Audi A3 / S3 / RS3 / Q2 / SQ2 ヒューズホルダーのケーブル コネクタの点検改修

リコール届出番号	外-3692	リコール届出日	2023年10月12日
基準不適合状態にあると認める構造、装置又は性能の状況及びその原因	車室内のヒューズホルダーにおいて、製造工程の管理が不適切だったため、ヒューズホルダーの電源供給用のコネクタが正しく取り付けられていないものがあります。そのため、コネクタが緩み、ヒューズホルダーへ電源が供給されなくなることにより、エンジンの制御、インストルメントディスプレイの表示、ライト類の作動等、種々の車両機能に影響を与えるおそれがあり、最悪の場合、走行中にエンジンが停止するおそれがあります。		
改善措置の内容	全車両、ヒューズホルダーのコネクタの取り付け状態を点検し、必要に応じてコネクタを正しく取り付けます。

ヒューズホルダーおよび
電源供給用のコネクタ

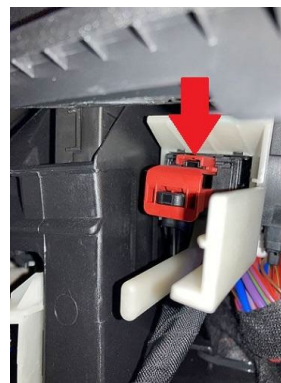
適切な取り付け

不完全な取り付け
